Notre référence:
A.R.B.R.E. 31/MB

Objet: Enquête publique sur la modification du PLU de Chantepie

Figure N° 6

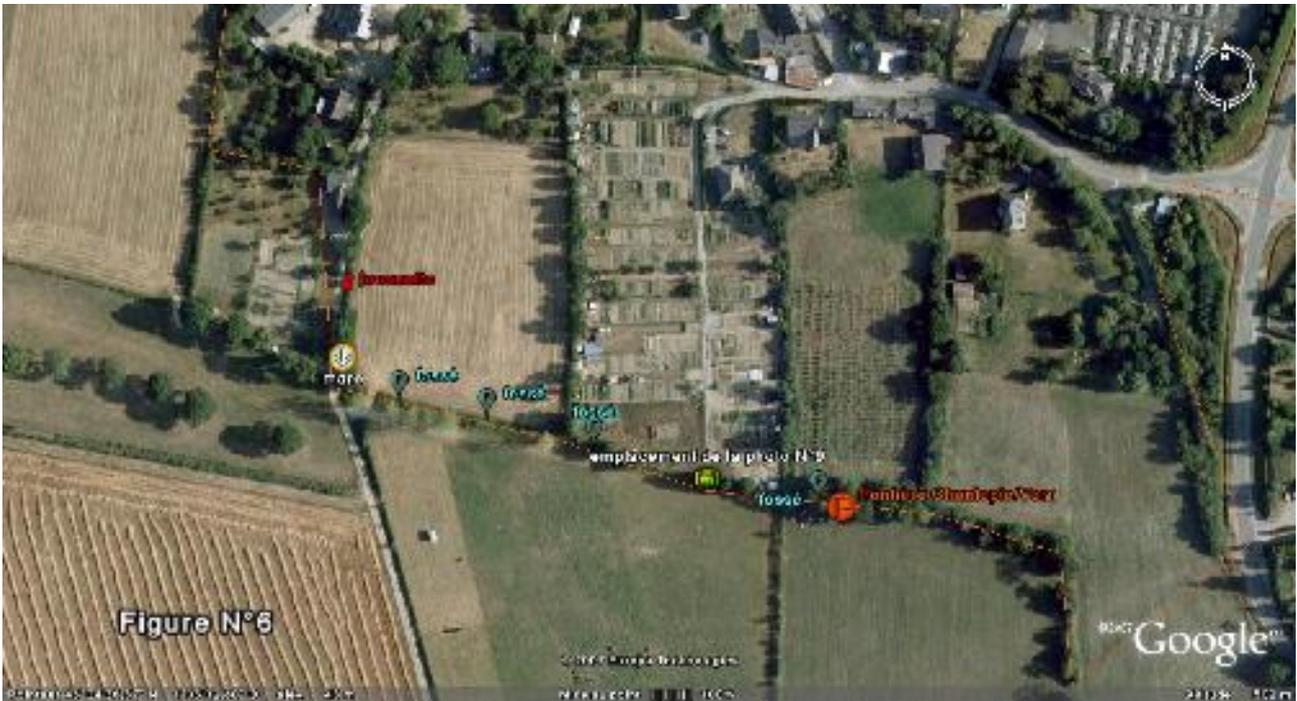
la Jouanette : figure N°6

Une mare (*photos 7 & 8*) asséchée en général pendant la période estivale est alimentée par un fossé dont le tracé est Sud/ Sud-Est, lui aussi s'assèche généralement en période estivale. Les jardiniers l'utilisent pour faire des réserves d'eau destinées à l'arrosage de leur plantations. *La photo N°9* montre le « barrage » avec le skip de fortune qu'ils ont mis en place.
